Некоторые отличия от серии RA

НЕКОТОРЫЕ ОТЛИЧИЯ СЕРИИ GR ОТ СЕРИИ RA

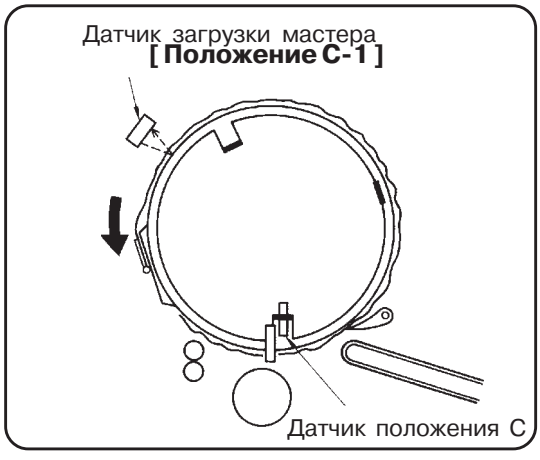
1 Наличие мастера на барабане проверяется **датчиком загрузки мастера в положении C-1** (поисковая точка 4) *до удаления мастера и печати*, поскольку датчик мастера на моделях GR снят (см. стр. IV-2 и IV-3).

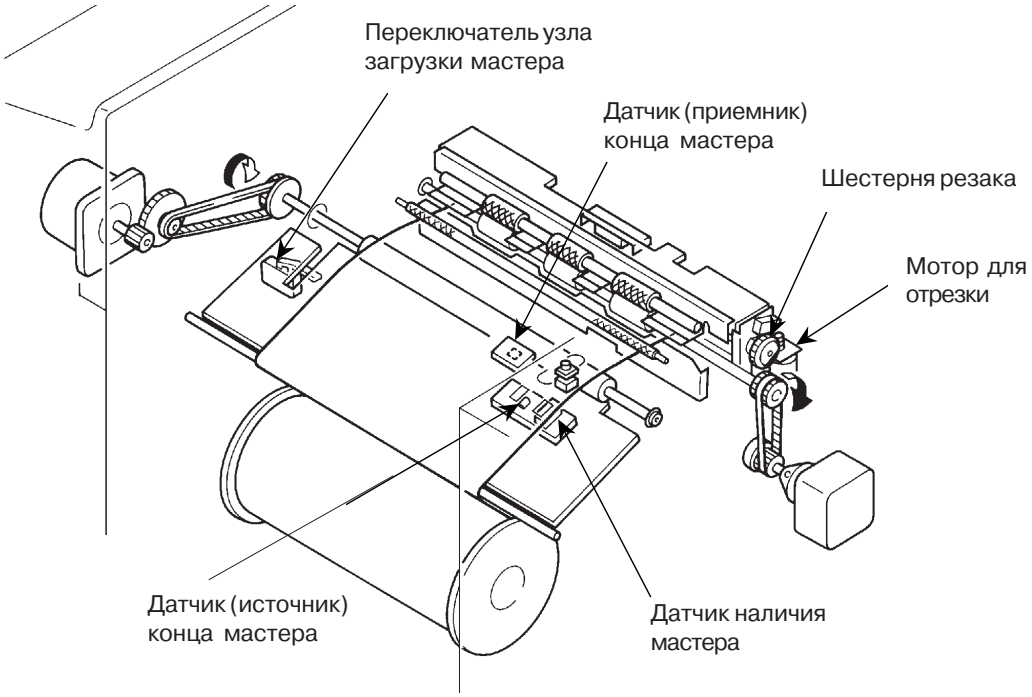
1 Захватывающие валики (верхний и нижний) не установлены (см. стр. IX-6 и рисунок ниже).

1 Изменено положение следующих датчиков и переключателей: датчиков конца мастера (источник и приемник), датчика наличия мастера и переключателя узла загрузки мастера (см. рисунки выше и стр. IX-9).

2 Верхнее лезвие вращается мотором через шестерню (а не муфтами A и B) (см. рисунок выше).
